東京電力株式会社
東通原子力発電所

原子炉設置許可申請書の一部補正の
概要について

平成22年11月
原子力安全・保安院

第 1 1 図 機器配置図 (その 7)

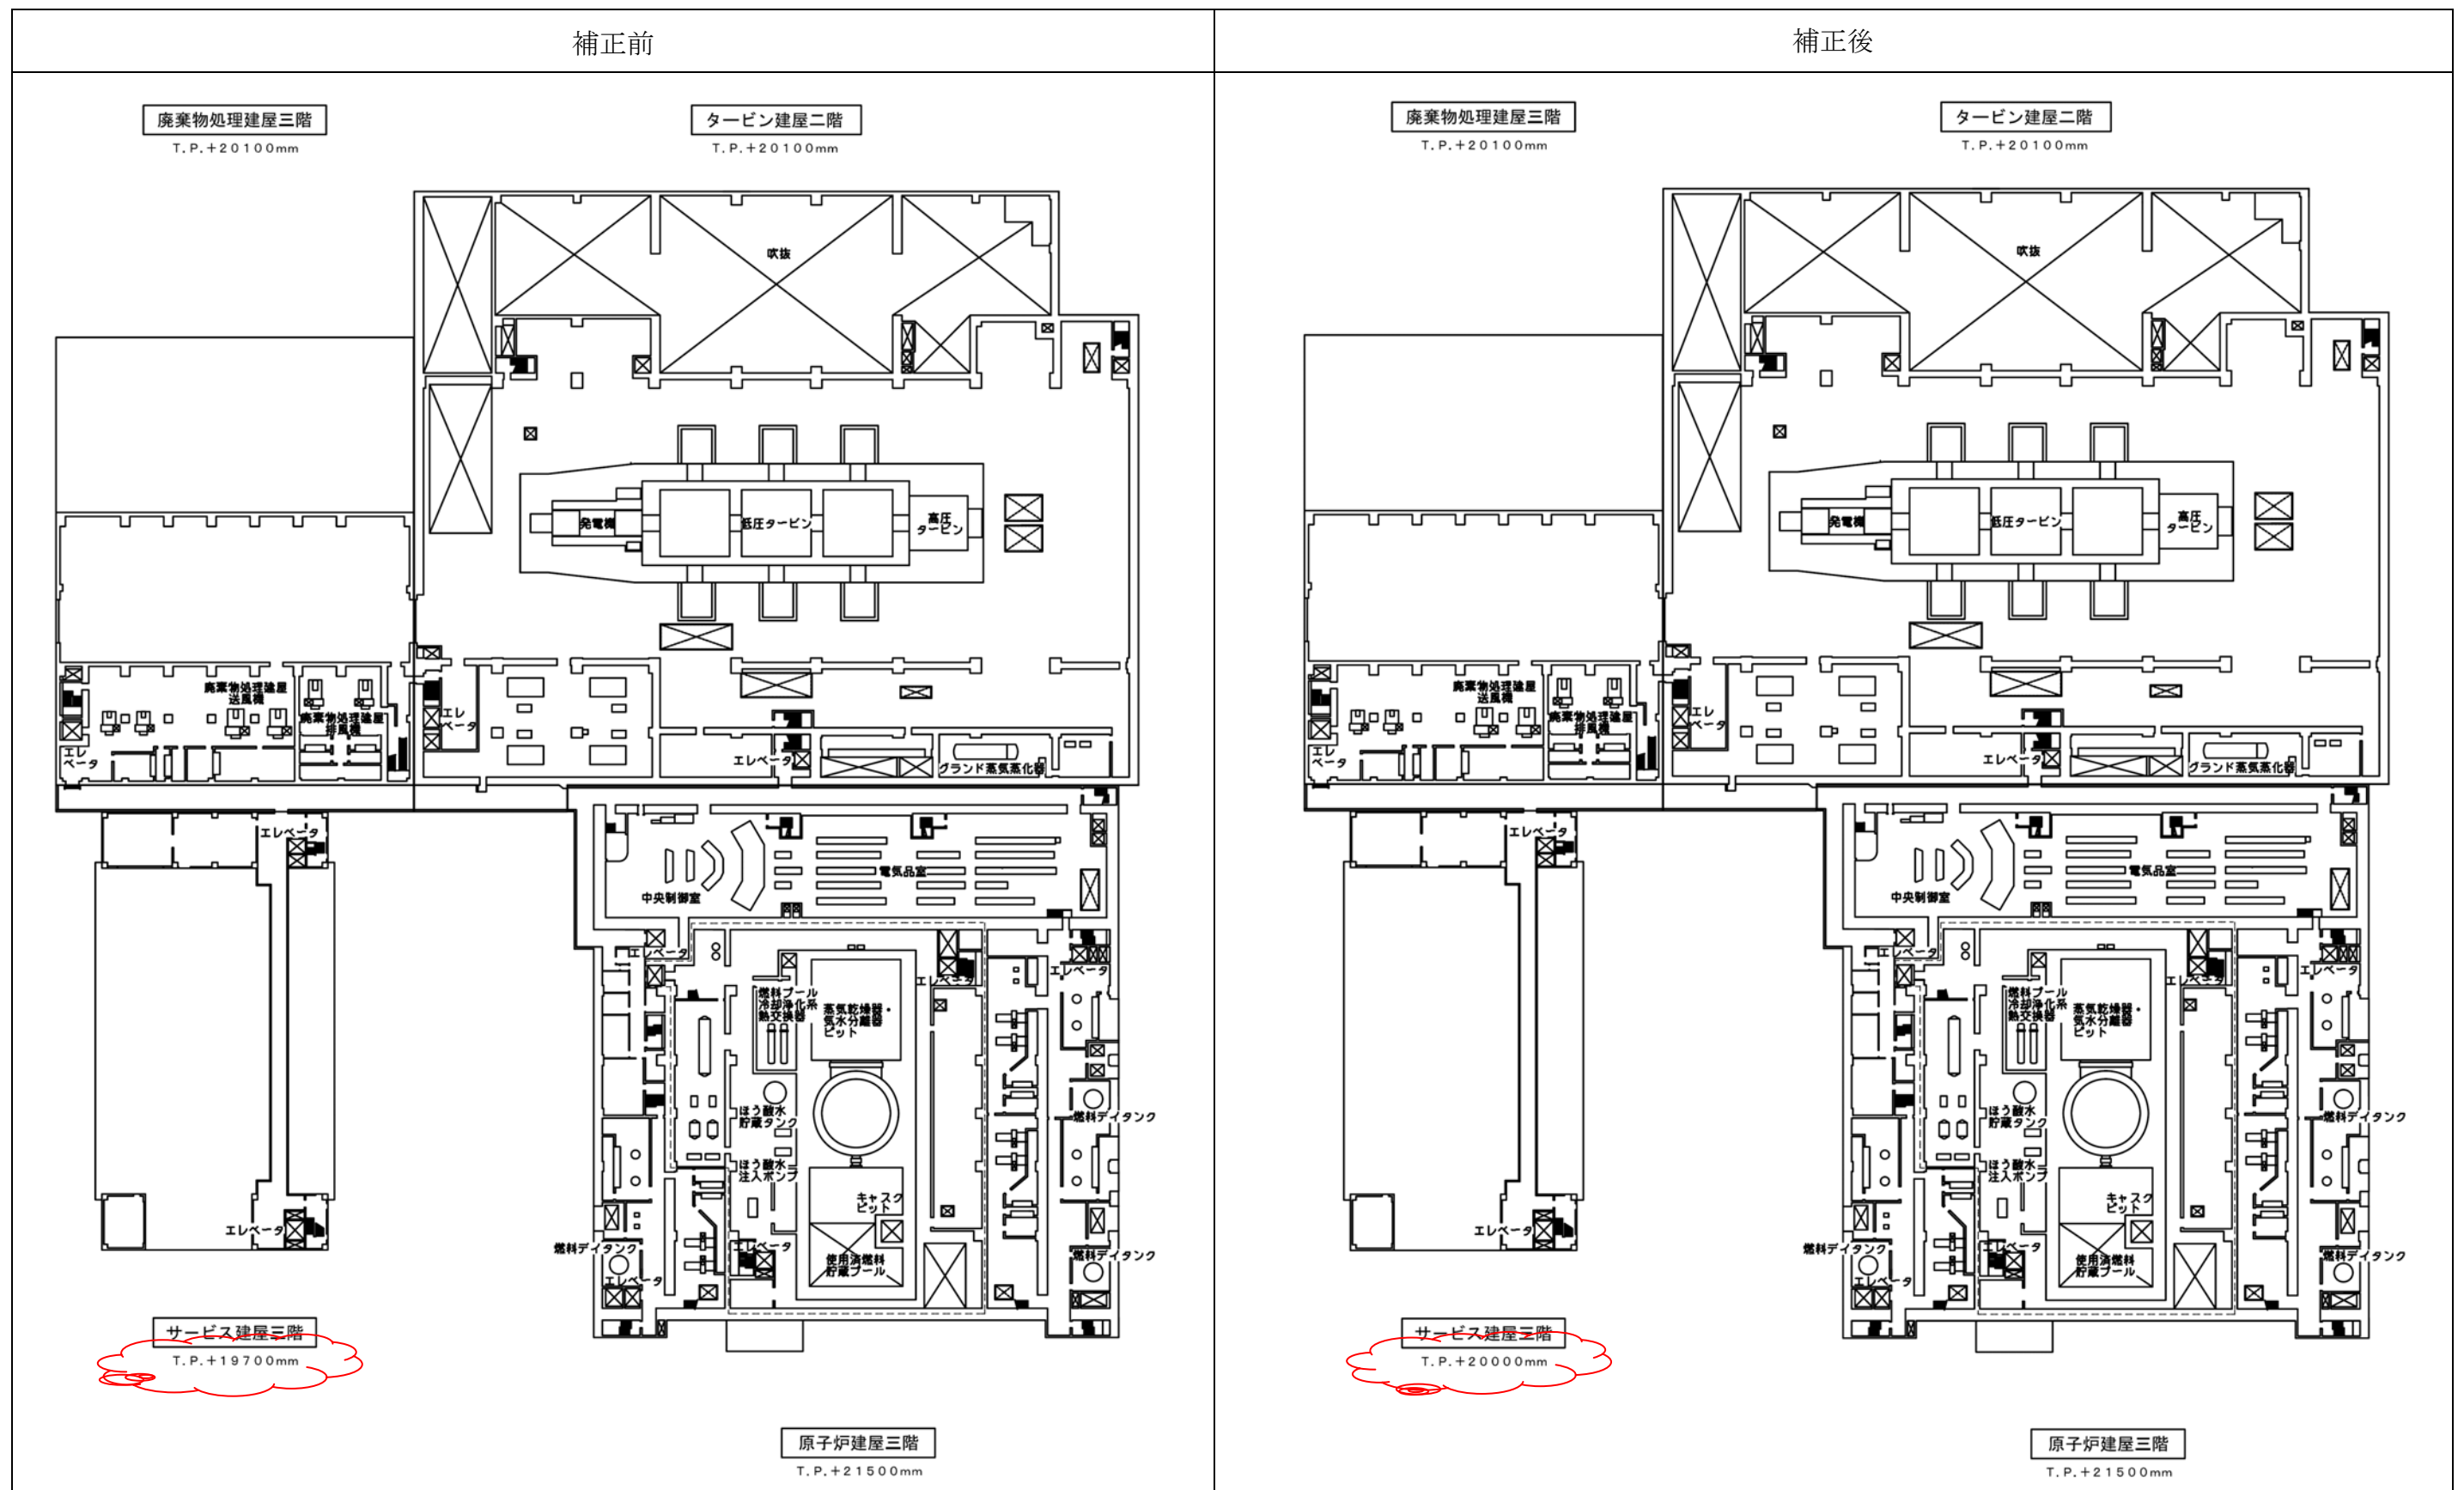
六、工事計画

補正前

補
正
後

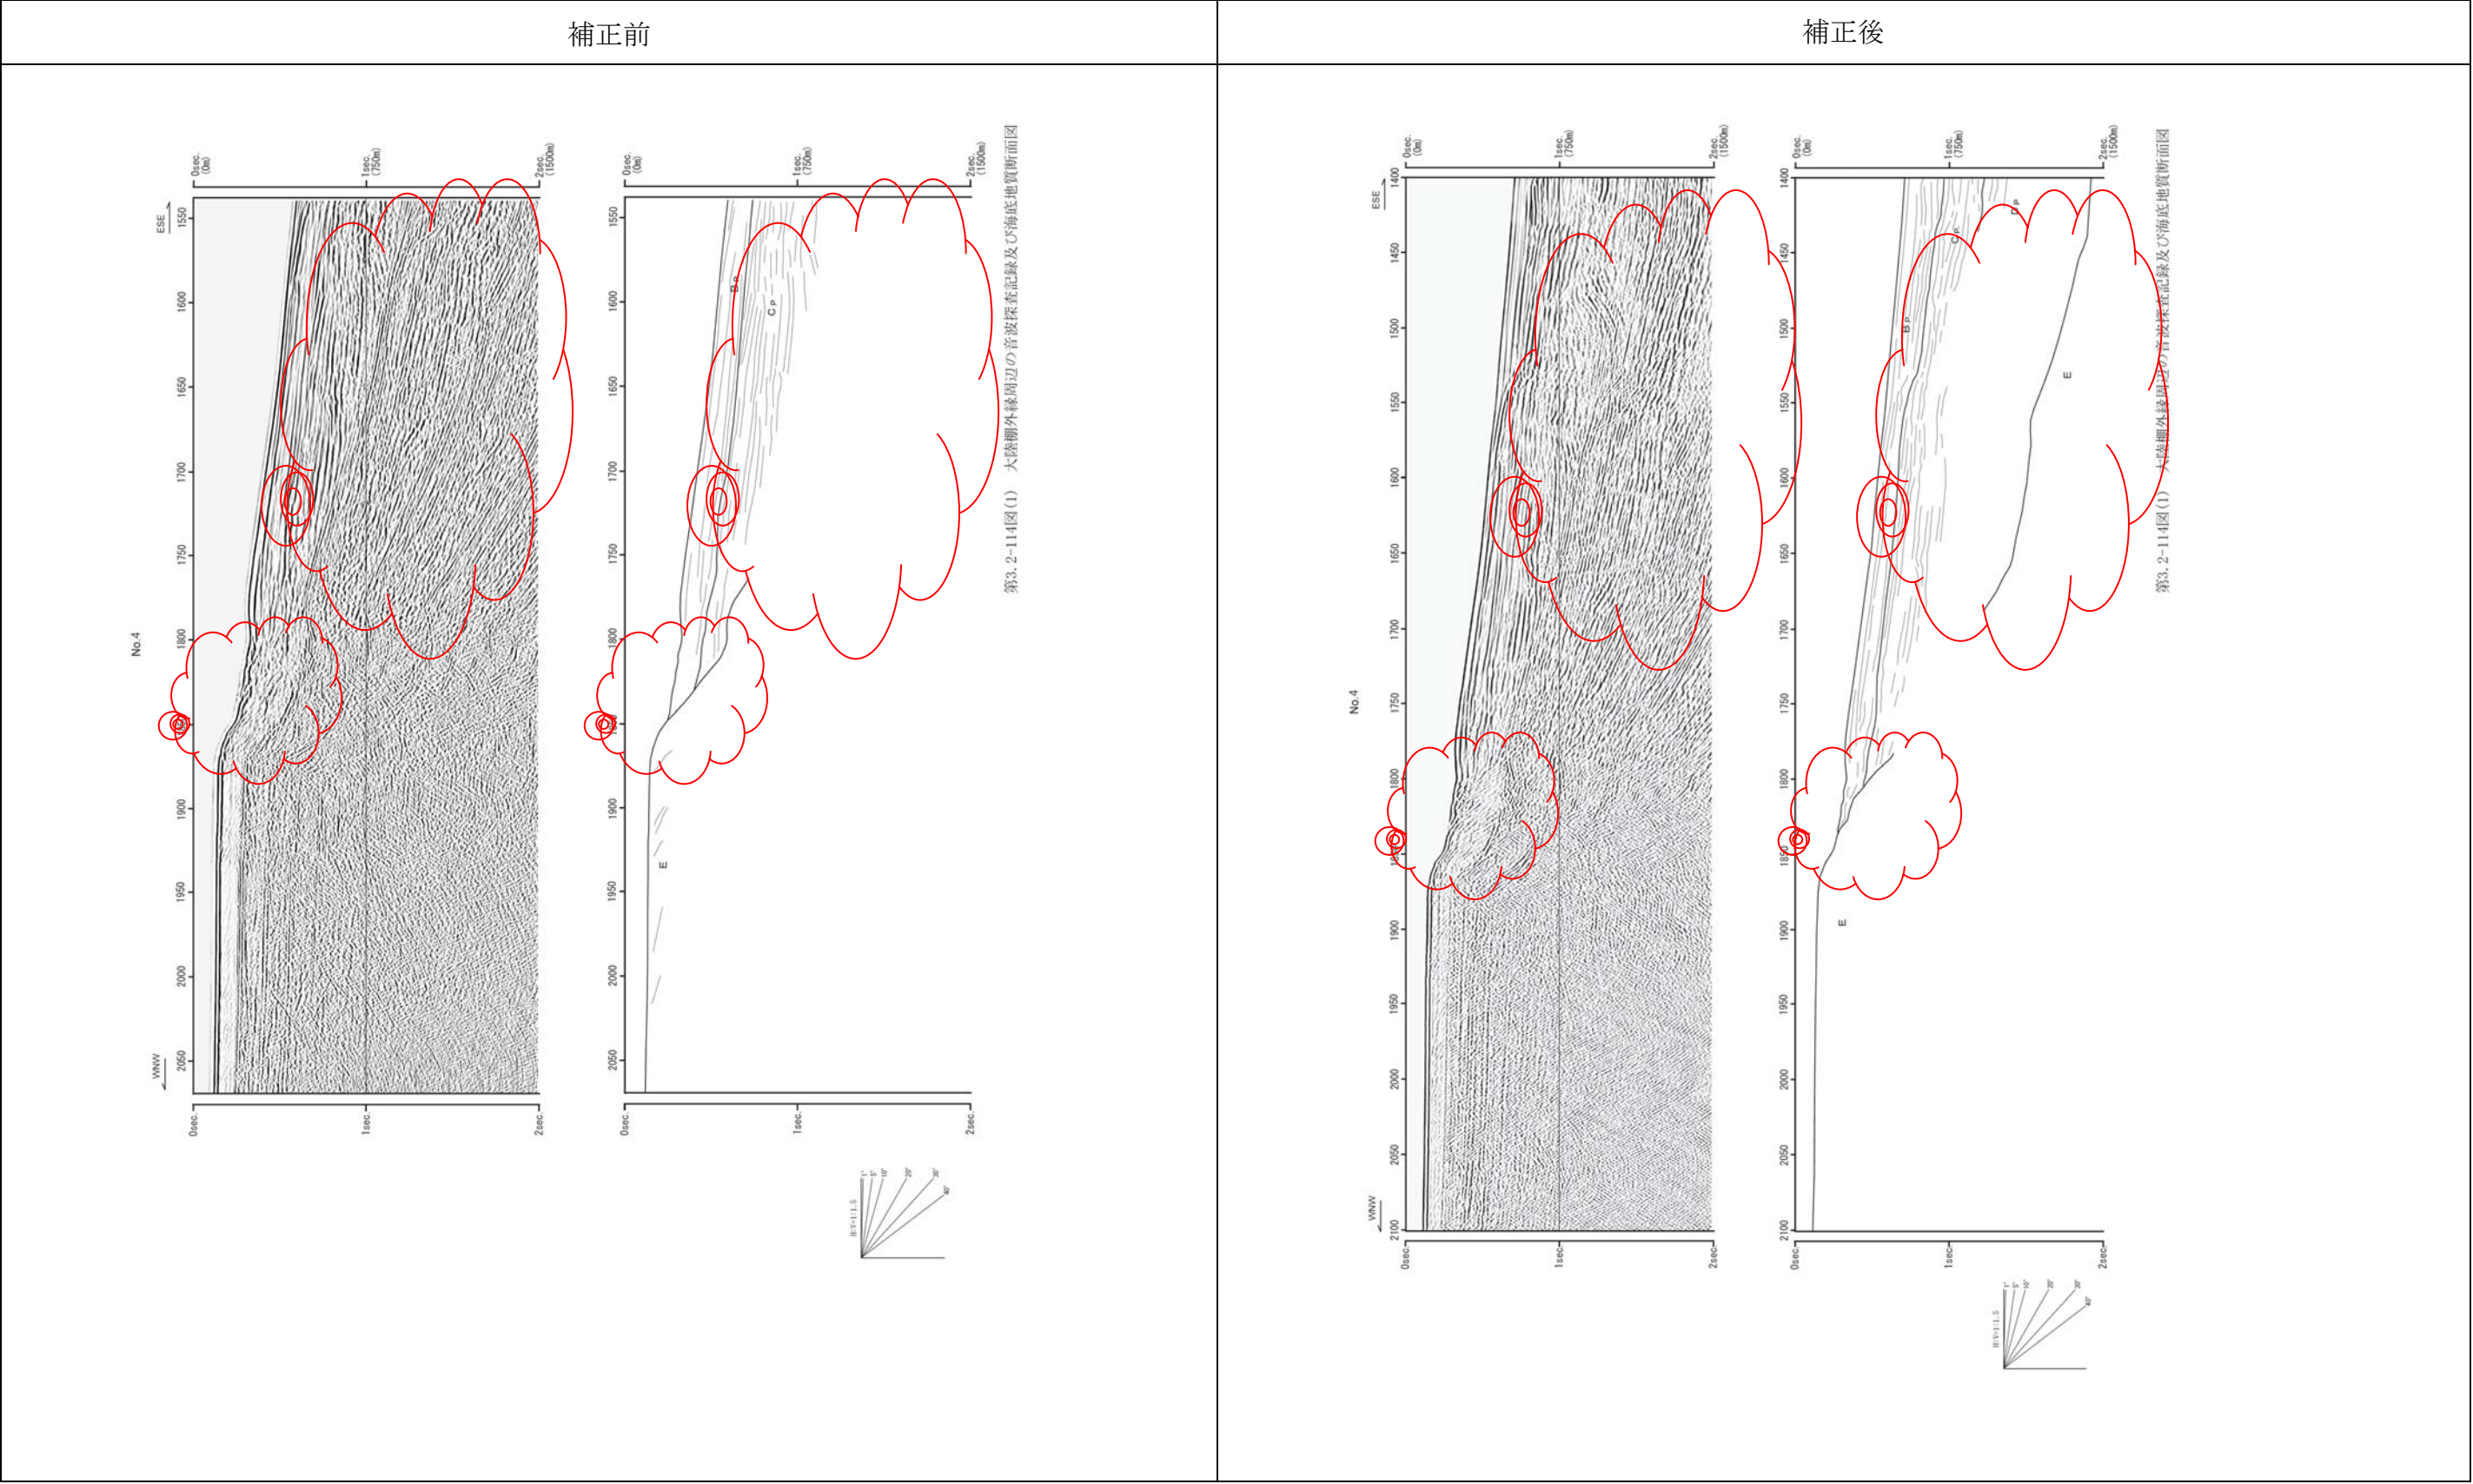
補正前	補正後
<p>3.4 敷地の地質・地質構造</p> <p>3.4.2 調査結果</p> <p>3.4.2.3 敷地の地質構造</p> <p>(3) 敷地の断層に認められる変状</p> <p>(中略)</p> <p>以上のように、変状は、連続する断層の一部の区間に限って生じており、走向方向の<u>連続性に乏しい</u>こと、地表付近で変状が認められる断層は、地下深部で破碎部が固結している箇所が多く、活断層に特徴的な繰り返しの活動によって形成される断層破碎部及び断層ガウジを伴うシャープな断層面は認められないこと、第四系基底面の段差及び小断裂のずれの量が小規模であり、活断層に特徴的な繰り返しの活動（累積変位）が認められないこと、第四系中の変位基準に高度差を生じている範囲が断層の近傍に限定されていること等の特徴が認められる。</p> <p><u>したがって、変状は、地震を発生させる活断層によるものではなく、地下浅部における局所的な現象と判断される。</u></p> <p>変状の成因については必ずしも特定の成因に断定はできないが、主に岩盤劣化部の膨張・収縮及び地震動による受動変位によって生じた可能性が高いと考えられる。</p> <p><u>岩盤劣化部の膨張・収縮は、断層近傍の膨潤性粘土鉱物を含む岩盤劣化部が、地下水位の低下・上昇等によって乾燥あるいは吸水し、劣化部の幅や厚さ、上載圧等の条件に応じて地表付近の岩盤劣化部に体積変化が生じ、変状が生じたとする考えである。しかし、原子炉施設は岩盤劣化部を除去した新鮮な岩盤に設置することや、発電所の稼動期間中に原子炉施設基礎地盤が体積変化を生じるような極度の含水状態の変化は起こらないこと等から、原子炉施設設置後に岩盤の膨張・収縮による変状は発生しないと判断される。</u></p> <p><u>また、地震動による受動変位は、敷地周辺で発生した地震の地震動によって、断層近傍の地表付近の岩盤劣化部が上下方向に変位し、変状が生じたとする考えである。しかし、原子炉施設は岩盤劣化部を除去した新鮮な岩盤に設置すること、原子炉施設基礎地盤は基準地震</u></p>	<p>3.4 敷地の地質・地質構造</p> <p>3.4.2 調査結果</p> <p>3.4.2.3 敷地の地質構造</p> <p>(3) 敷地の断層に認められる変状</p> <p>(中略)</p> <p>以上のように、変状は、連続する断層の一部の区間に限って生じており、走向方向の<u>分布が限定的である</u>こと、地表付近で変状が認められる断層は、地下深部で破碎部が固結している箇所が多く、活断層に特徴的な繰り返しの活動によって形成される断層破碎部及び断層ガウジを伴うシャープな断層面は認められないこと、第四系基底面の段差及び小断裂のずれの量が小規模であり、活断層に特徴的な繰り返しの活動（累積変位）が認められないこと、第四系中の変位基準に高度差を生じている範囲が断層の近傍に限定されていること等の特徴が認められる。</p> <p><u>これらの特徴に加え、敷地内及び敷地近傍の後期更新世の段丘面に高度不連続は認められず、変動地形も認められないことから、変状は、耐震設計上考慮すべき活断層によるものではないと判断される。</u></p> <p>変状の成因については、<u>地震動による受動変位や岩盤劣化部の膨張・収縮によって生じた可能性が考えられる。</u></p> <p><u>地震動による受動変位は、地震動によって岩盤表層付近の劣化部が変位し、変状が生じたとする考えである。しかし、地質調査結果に基づく以下の理由から、変状発生の成因である可能性は低いと考えられる。</u></p> <p>① <u>変状は一部の断層の一部区間に認められているが、変状が地震動によるものであれば、敷地内の限られた場所によって影響が大きく異なるとは考え難い。</u></p> <p>② <u>海岸に近い場所では比較的新しい時期の変状が認められているのに対して、内陸側に位置する断層では同じ時期に変状が認められないが、変状が地震動によるものであれば、敷地内の限られた場所によって影響が大きく異なるとは考え難い。</u></p> <p>③ <u>十和田キビダンゴ火山灰層（約6万年前～約5万年前）以降の堆積物中に変状は認められていないが、約6万年前～約5万年前以降とそれ以前とで、地震動による敷地への影響が大きく異なるとは考え難い。</u></p>

補正前	補正後
<p><u>動Ssに対して十分なすべり安全率があること，仮に変状と同様の変位が地震動によって生じたとしても，ずれの量はわずかで建屋の安全性を損なうものではないこと等から，原子炉施設の安全性は確保されるものと判断される。</u></p>	<p><u>岩盤劣化部の膨張・収縮は，断層近傍の膨潤性粘土鉱物を含む岩盤劣化部が，地下水位の低下・上昇等によって乾燥あるいは吸水し，劣化部の幅や厚さ，上載圧等の条件に応じて地表付近の岩盤劣化部に体積変化が生じ，変状が生じたとする考えである。岩盤劣化部の膨張・収縮については，地質調査結果に基づく以下の理由から，変状の成因として支持されるものと考えられる。</u></p> <p>① <u>敷地の泊層及び蒲野沢層は膨潤性粘土鉱物を多く含み，岩盤の劣化，吸水等によって膨張する可能性があること。</u></p> <p>② <u>主要高角系断層においては，断層沿いに幅の厚い岩盤劣化部を伴う泊層と蒲野沢層を境する区間に変状が生じており，岩盤劣化部の幅が厚くなると変状の出現する割合が増す傾向が見られること。</u></p> <p>③ <u>低角系断層においては，深度方向に厚い風化岩盤劣化部を伴う断層付近に変状が発生しており，風化岩盤劣化部が厚くなると変状の規模が大きくなる傾向が認められること。</u></p> <p>④ <u>変状の影響範囲が，主要高角系断層については断層沿いの岩盤劣化部の分布に，低角系断層については断層付近の厚い風化岩盤劣化部の分布に関係していること。</u></p> <p>⑤ <u>室内試験によると，岩盤劣化部は乾燥後の吸水によって膨潤圧を生じ，その膨張量は上載圧に依存して変化すること。また，蒲野沢層の泥岩からなる岩盤劣化部は乾燥によって収縮する性質が顕著であること。</u></p> <p>⑥ <u>変状発生当時の被覆層が薄い箇所に変状の規模が大きくなる傾向が認められること。</u></p> <p>⑦ <u>時代の古い変状ほど山側に分布し，新しいもののほど海側に分布する傾向にあることから，変状の発生した時期・場所と海水準との関連性が考えられ，海水準の上昇期に海域となった岩盤劣化部において膨張性の変状が，下降期に主に蒲野沢層の泥岩からなる岩盤劣化部に収縮性の変状が認められる傾向があること。</u></p> <p>⑧ <u>砂のような粘性の影響が小さく，拘束圧が低い状態での材料の破壊はひずみ速度に依存しないため，第四系中のずれを伴う小断裂の形成は，膨潤圧のみによって説明可能であること。</u></p> <p>⑨ <u>地層の撓み，断層粘土の注入，上盤側上がりの小断裂，及び上盤側下がりの小断裂の形成は，これらの岩盤劣化部の膨張・収縮によるメカニズムで説明可能なこと。</u></p> <p><u>なお，上述のとおり，地震動による受動変位が変状発生の主要因ではないと考えられるが，岩盤劣化部において膨張・収縮による変状発生のトリガーとして地震動が寄与した可能性は否定できない。</u></p> <p><u>敷地の断層に認められる変状の成因は，岩盤劣化部の膨張・収縮によるものであり，耐震設計上考慮すべき活断層によるものではないと判断される。なお，原子炉施設は，主要高角系断層の変状による影響範囲から外れているとともに，低角系断層の変状の原因と考えている風化岩盤劣化部は除去される。</u></p> <p><u>以上のことから，変状に対する原子炉施設の安全性は確保できるものと考えられる。</u></p>
